②東上線-東林橋（右岸側）の舗装に関する意見集約・事務局方針
自転車と歩行者を分ける。
川側は通過だけでなく留まる箇所としての機能も必要。
堤内地側道路は管理用車両等の通行が必要となる。

- 付箋色による凡例
- 5/20第1回意見交換会における主な意見
 - 6/13意見調整会議における主な意見：桜に関して
 - 6/13意見調整会議における主な意見：舗装に関して
 - 6/13意見調整会議における主な意見：その他、維持管理等

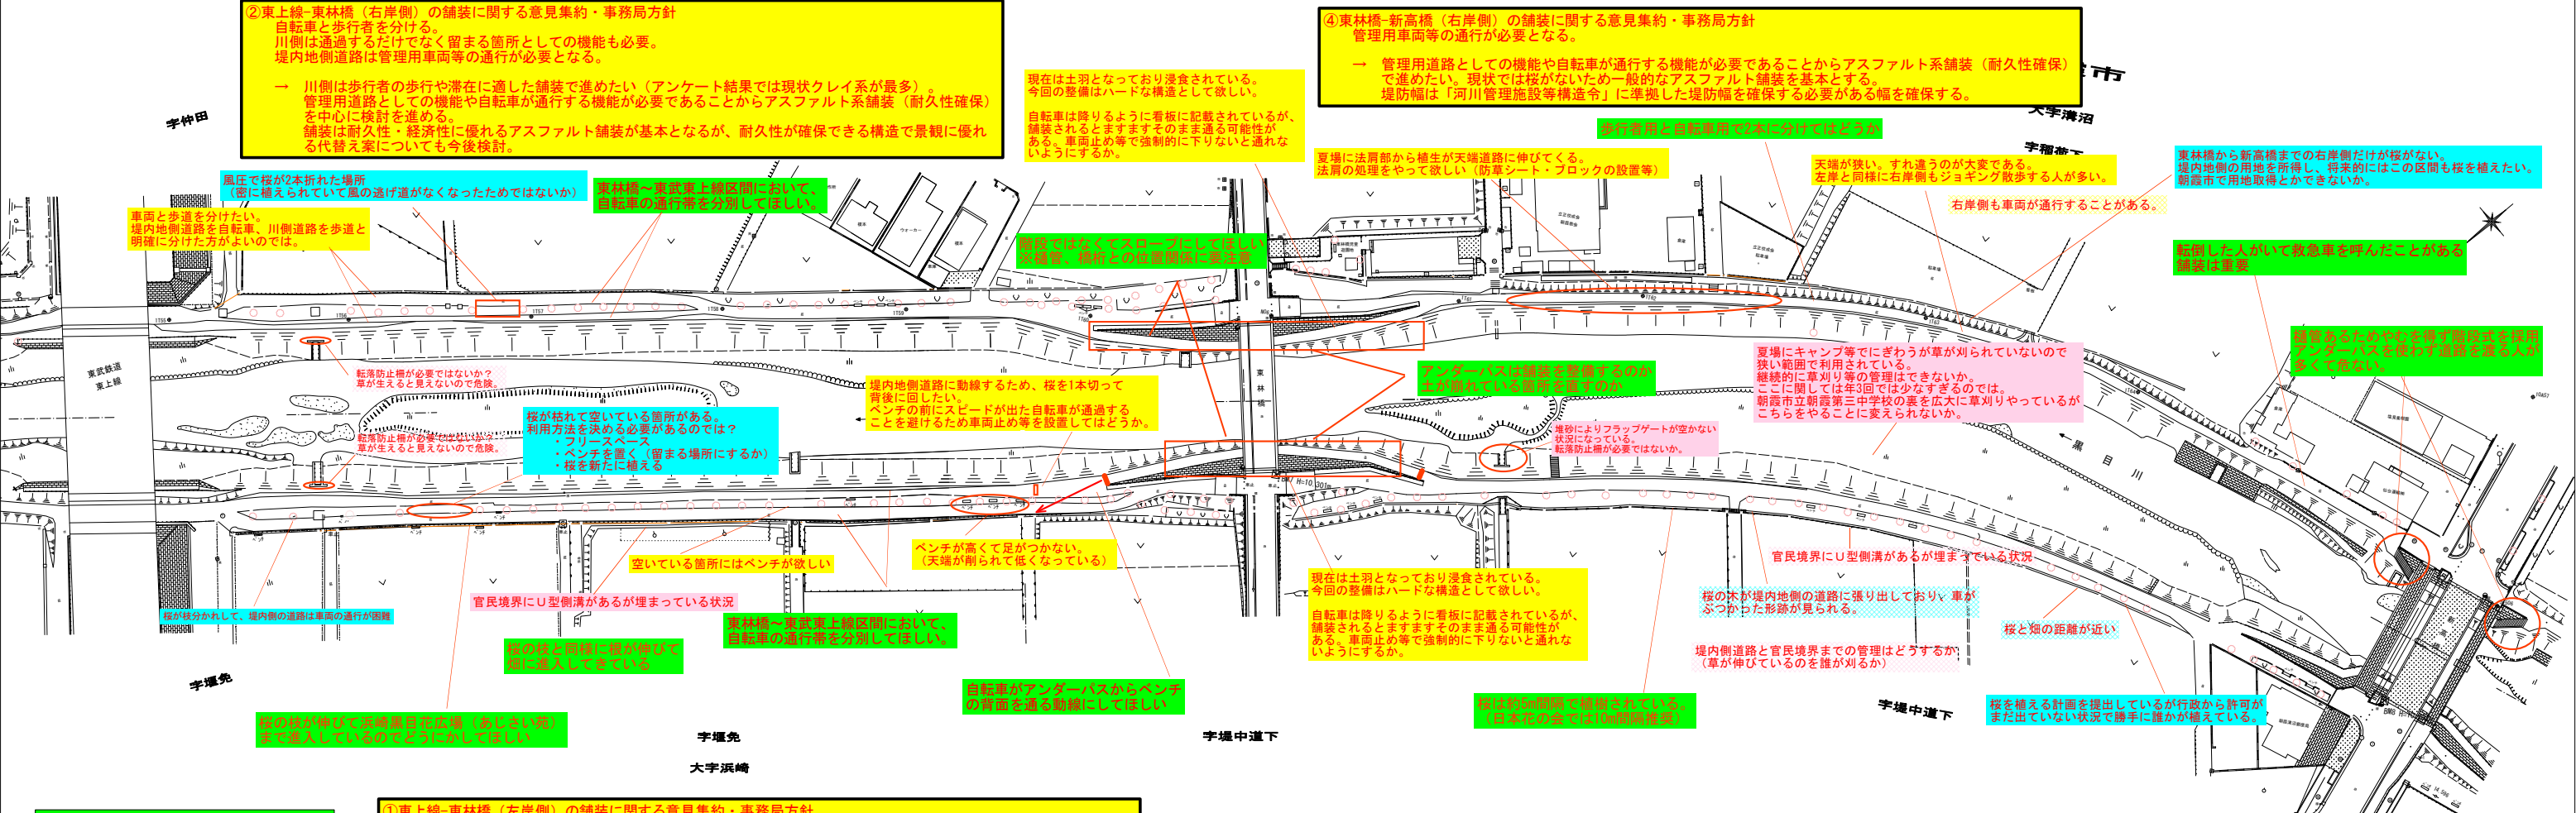
④東林橋-新高橋（右岸側）の舗装に関する意見集約・事務局方針
管理用車両等の通行が必要となる。

5/20第1回意見交換会
舗装についての意見
・景観的に合わない色
・目の悪い方向に視線しやすい舗装
・歩道にならない歩きやすいもの
・景観、動物の移動性に配慮したもの

①東上線-東林橋（左岸側）の舗装に関する意見集約・事務局方針
自転車と歩行者を分ける。
川側は通過だけでなく留まる箇所としての機能も必要。
堤内地側道路は管理用車両等の通行が必要となる。

③東林橋-新高橋（左岸側）の舗装に関する意見集約・事務局方針
桜が植えられており優れた景観となっている。
管理用車両等の通行が必要となる。

→ 川側は歩行者の歩行や滞在に適した舗装を進めたい（アンケート結果では現状クレイ系が最多）。
管理用道路としての機能や自転車が通行する機能が必要であることからアスファルト系舗装（耐久性確保）
を中心に検討を進める。
舗装は耐久性・経済性に優れたアスファルト舗装が基本となるが、耐久性が確保できる構造で景観に優れる
代替え案についても今後検討。

→ 管理用道路としての機能や自転車が通行する機能が必要であることからアスファルト系舗装（耐久性確保）
を進めたい。現状では桜がないため一般的なアスファルト舗装を基本とする。
堤防幅は「河川管理施設等構造令」に準拠した堤防幅を確保する必要がある幅を確保する。

→ 川側は歩行者の歩行や滞在に適した舗装を進めたい（アンケート結果では現状クレイ系が最多）。
管理用道路としての機能や自転車が通行する機能が必要であることからアスファルト系舗装（耐久性確保）
を中心に検討を進める。
舗装は耐久性・経済性に優れたアスファルト舗装が基本となるが、耐久性が確保できる構造で景観に優れる
代替え案についても今後検討。

→ 管理用道路としての機能や自転車が通行する機能が必要であることからアスファルト系舗装（耐久性確保）
を中心に検討を進める。
舗装は耐久性・経済性に優れたアスファルト舗装が基本となるが、耐久性が確保できる構造で景観に優れる
代替え案についても今後検討。
